NOTA TÉCNICA Nº 15/2018/CGPIP/DPLGPI/SNP-MTPA

**PROCESSO Nº 00045.003216/2015-03**

**1.1. Relatório de análise das contribuições apresentadas no curso da consulta pública relativa à revisão da poligonal da área do porto organizado de Itaguaí.**

**FIGURA 3 - SOLICITAÇÃO DA SEPETIBA TECON S/A DE INCLUSÃO DO CANAL DE ACESSO AO TUP TERNIUM**

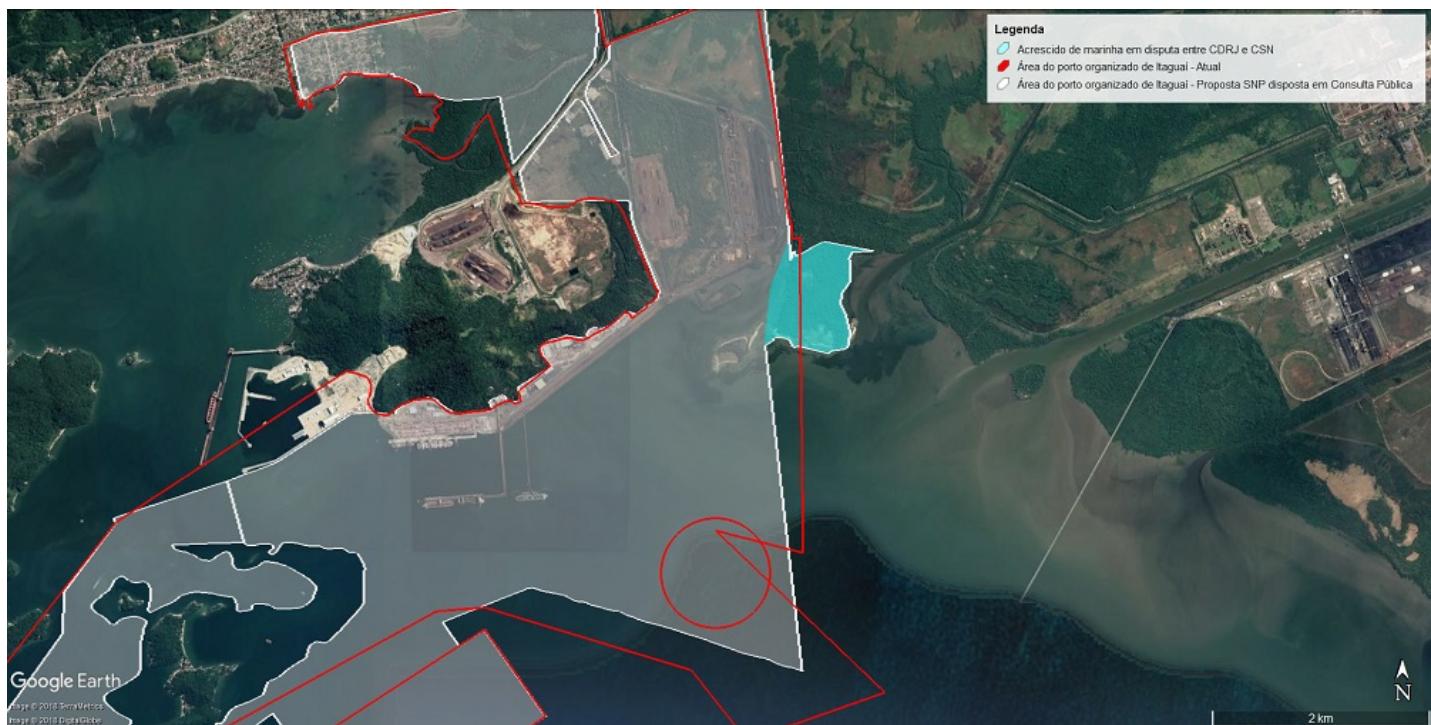
4.4. No terceiro assunto, a STSA sugeriu que fosse incluído na proposta da SNP parte do canal de acesso ao TUP TERNIUM (antiga CSA), conforme slide 8 de sua contribuição (SEI 1188195) e Figura 3 a seguir. É importante destacar que a STSA, CDRJ e Marinha do Brasil não apresentaram nenhuma proposta nem projeto para expansão da bacia de evolução próxima ao canal de acesso ao TUP TERNIUM. O citado canal foi excluído por solicitação da CDRJ em razão de ser usado apenas por embarcações que acessam ao TUP TERNIUM, e por eximir a autoridade portuária da responsabilidade de dragagem deste trecho. Assim sendo, sugerimos não acatar a proposta da STSA.

**FIGURA 5 - INTERFERÊNCIA DO CANAL DE ACESSO DERIVATIVO DO PORTO DE ITAGUAÍ NA BACIA DE EVOLUÇÃO DO TUP TIG (VALE S/A)**

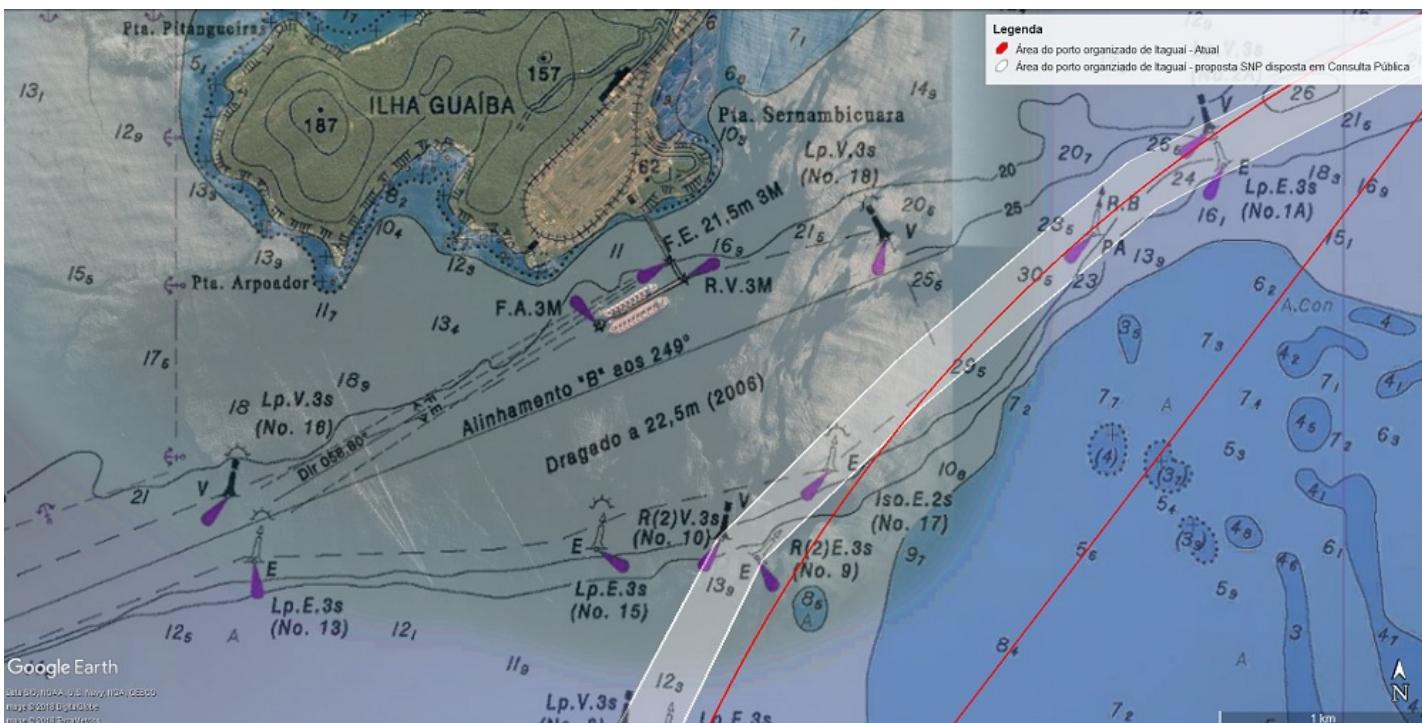
**RESUMO DA MANIFESTAÇÃO:** a manifestação da empresa VALE S.A abordou 4 assuntos relacionados à proposta de poligonal da área do porto organizado de Itaguaí. No primeiro assunto, (a) a empresa sugere a alteração do traçado inicial do canal de acesso derivativo ao porto de Itaguaí, tendo em vista que esta nova poligonal sobrepor-se à bacia de evolução do Terminal de Ilha Guaíba -TIG (manifestação retificada pelo documento SEI 1209012; (b) no segundo assunto foi solicitado que as áreas de fundeio (os 2 pontos da área "C") permitam o fundeamento seguro de navios em calado leve, e que seja prevista área de fundeio que permita a permanência segura de navios carregados em situação de emergência/manutenção; (c) já no terceiro assunto, a VALE S.A solicita que o dimensionamento horizontal do canal de acesso principal ao porto de Itaguaí seja adequado para a movimentação de navios com boca de até 57 m; (d) na quarta sugestão foi solicitada a duplicação das vias do canal de acesso principal visando à obtenção de espaço suficiente para atender as projeções crescentes do aumento da capacidade de tráfego marítimo para a região do interior da Baía de Sepetiba, adequando-se a receber navios graneleiros da classe VLOC “Namura”.

4.7. Em relação à primeira sugestão (a), cabe destacar que, em razão da documentação enviada pela VALE S.A (documentos SEI 1188195 e SEI 1209012), foi possível observar a sobreposição do canal de acesso do porto de Itaguaí na bacia de evolução do Terminal de Ilha Guaíba (TIG). Assim, visando a mitigar as interferências da poligonal do porto de Itaguaí junto aos seus vizinhos, e atender as regras de segurança de navegação da Marinha do Brasil (Carta Náutica 1621), entendo ser pertinente o pleito em tela. Assim sendo, na proposta de poligonal SNP pós-consulta pública, o referido trecho foi retirado.

**FIGURA 7**

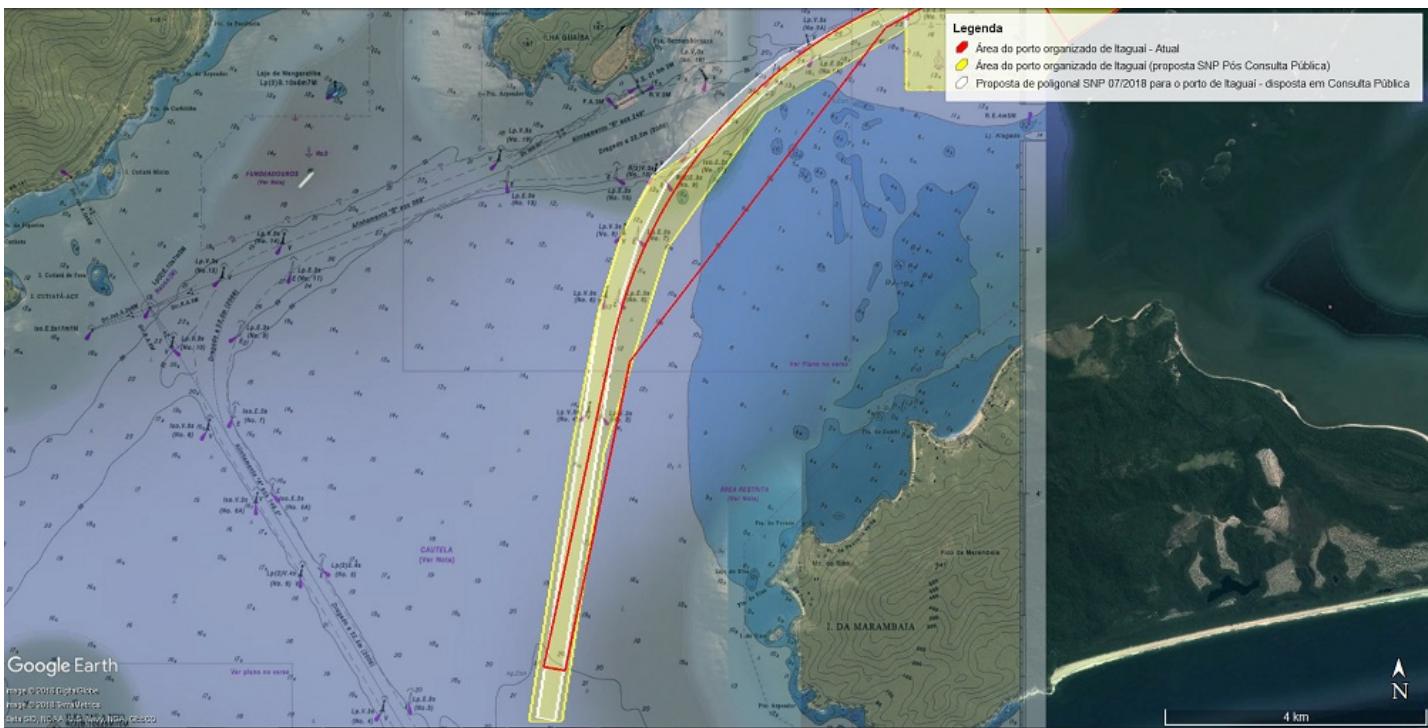
**RESUMO DA MANIFESTAÇÃO:** a manifestação da CDRJ contempla 4 sugestões referentes ao polígono proposto em consulta pública. Na primeira sugestão, (a) a CDRJ solicita que seja considerada como nova proposta de poligonal aquela enviada por ela em sua contribuição. Na segunda sugestão (b) é solicitado que sejam ajustados os limites do polígono na “área B”, de forma a contemplar um trecho dragado que alterou o canal de acesso. Já na terceira sugestão (c), que vai ao encontro da solicitação da STSA (item 4.1), foi requerida a inclusão de um trecho marítimo (canal de acesso Y), cuja área está prevista para dragagem, visando à implantação do projeto executivo de expansão da empresa Sepetiba Tecon S.A. Na quarta sugestão (d) a autoridade portuária solicitou a exclusão de parte do canal de acesso da Ternium (antiga CSA) com o argumento de que a completa exclusão eximirá a CDRJ da responsabilidade de dragagem do referido canal.

polígono sugerido será acatado parcialmente conforme visualizado nas Figuras 6 à 9. Conforme visualizado na Figura 7, será feita uma adequação na área de interferência do canal derivativo com a bacia de evolução do TUP TIG (VALE S.A.).
